(別紙) 音声コーデック不具合の技術的補足

LR 反転不具合発生の原因について

Equinox ブロックダイアグラム (図 1)

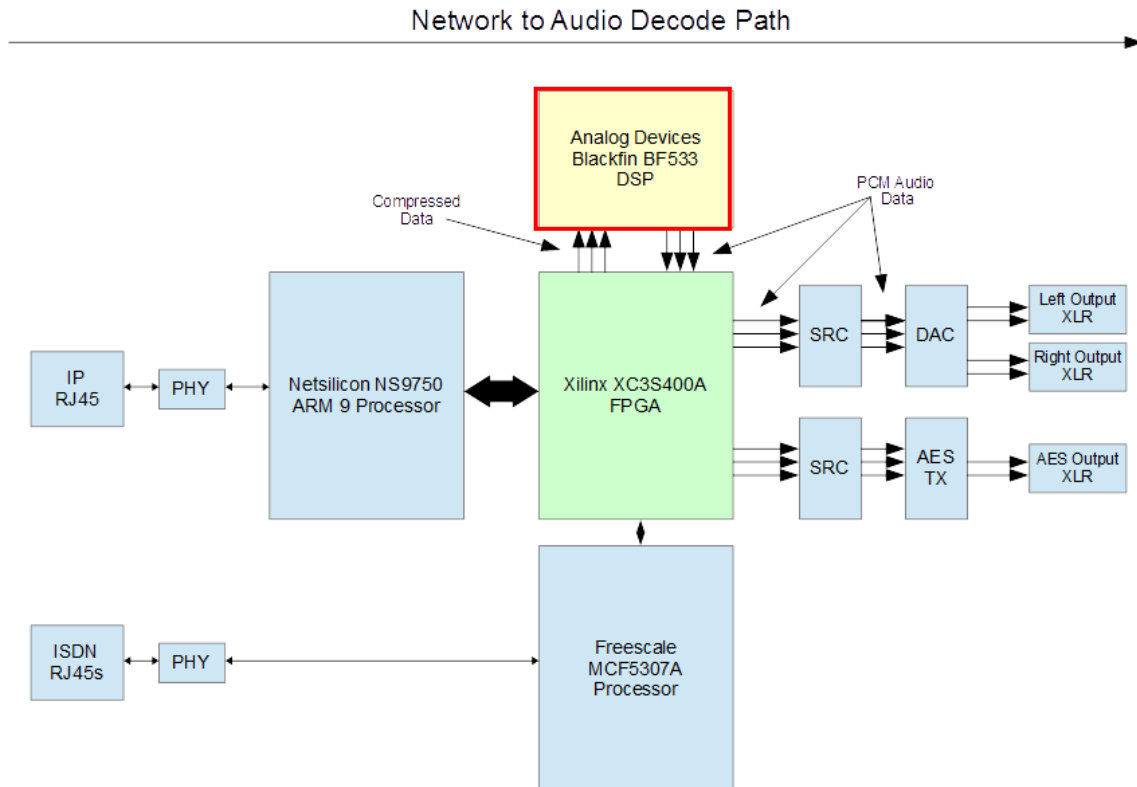
LR 反転を引き起こしている箇所は、コーデックのデコード用に使用している DSP デバイスであると確認できました。下記の Equinox ブロックダイアグラム (図 1) の中の赤枠部分が不具合を起こす DSP となります。

Analog Devices 社が公開している対策方法を DSP のプログラムに組み込みました。

具体的な対策は「ビット・クロックのスルーレートを大きくする。クロックの立ち上がり立ち下がり時間を短くして、ノイズに対する感度を小さくする」という内容です。

Lch/Rch フラグ (図 2)

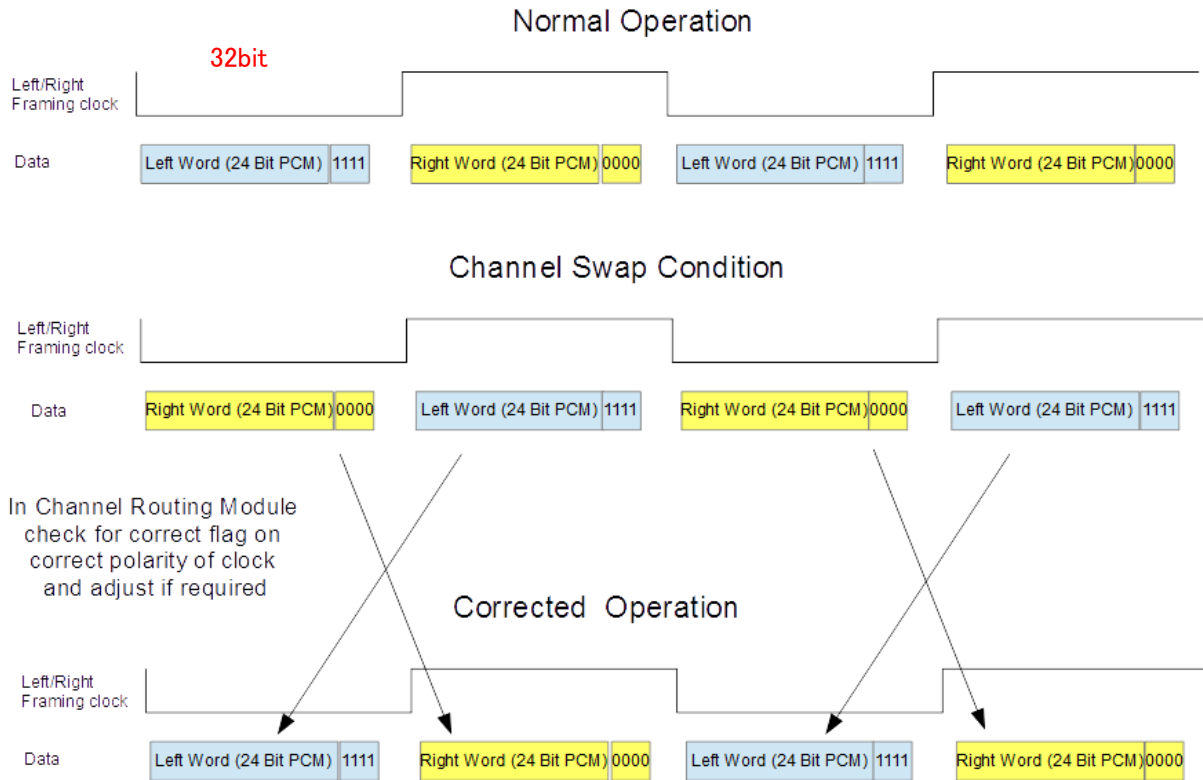
①の根本的対策に加えて万全を期すため、Lch/Rch を検出するチャンネルフラグビットを PCM データに付加するという対策を講じました。

フラグについては Lch/Rch フラグ (図 2) で説明されております。

DSP デバイスで圧縮データをデコードする際に Lch と Rch を識別するためのフラグビットを付加します。DSP デバイスの後段にある FPGA は、Lch と Rch が正しくルーティングできているかのチェック・修正機能が付加されました。

コーデック内部 PCM 使用箇所 (図 3)

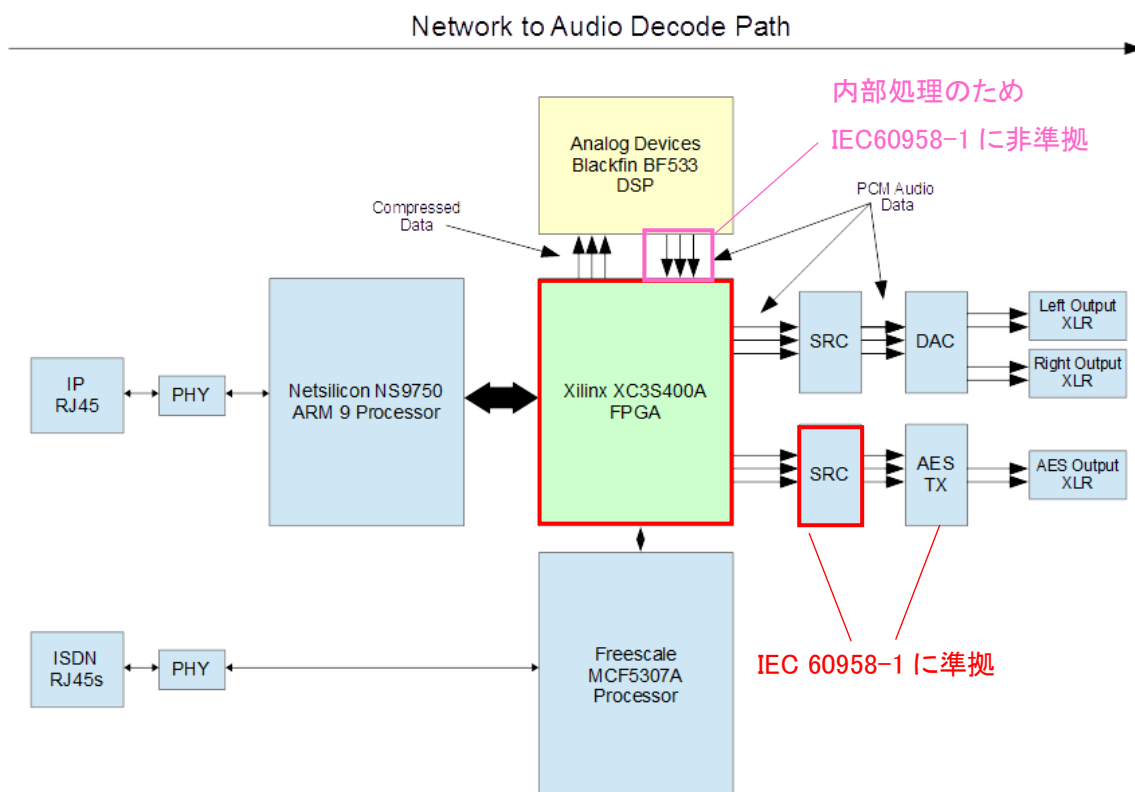
DSP→FPGA 間の PCM データは内部処理のため 32bit のクロック中の 24bit のみを音声データとして伝送が行われているので、「1111」「0000」といったチャンネルフラグを付加することが可能です。

この機能を付加することによるデータレートは下記ようになります。

クロック周波数(最大性能)	3.072MHz
音声データ(フラグ無し/24bit)	2.048MHz (最大性能の 66.7%)
音声データ(フラグ有り/28bit)	2.560MHz (最大性能の 83.3%)

上記のようにフラグビットを付加しても、DSP は十分余裕のあるスペックとなっております。
